De: frederic foissac <foissac.fermetures@gmail.com>
Envoyé: lundi 30 octobre 2023 16:19
À: Commercial - LALOI MENUISERIES
Objet: Re: MODIFICATION PORTE DEYME ARCHIVES Réf N°2023071423

De : **frederic foissac** <foissac.fermetures@gmail.com>
Date: lun. 23 oct. 2023 à 11:07
Subject: MODIFICATION PORTE DEYME ARCHIVES Réf N°2023071423
To: Julie LALOI <jlaloi@laloi-menuiseries.com>

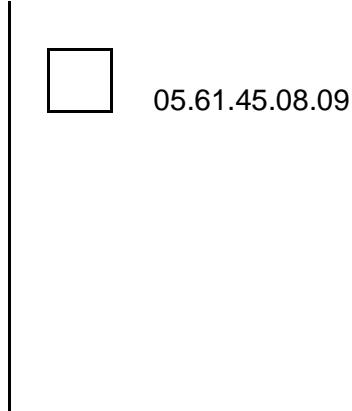
Sur la commande référence PORTE DEYME ci-jointe (excuses-moi pour le scan), pourrais-tu m'établir un devis + me donner vos disponibilités pour réaliser les modifications suivantes chez vous (Fred en à déjà parlé à Benjamin) :

- Mettre une barre anti panique avec serrure extérieure
- Mettre un soubassement plein de 1100mm axe (donc recommander le vitrage haut avant qu'on vous amène la porte car nous devrons la reposer dans la journée)

Concernant la ref PORTE DEYME, vous trouverez ci-dessous le prix pour la modification demandée :

Antipanique / module à clé extérieur / panneau / vitrage

770.34 € main d'œuvre comprise.
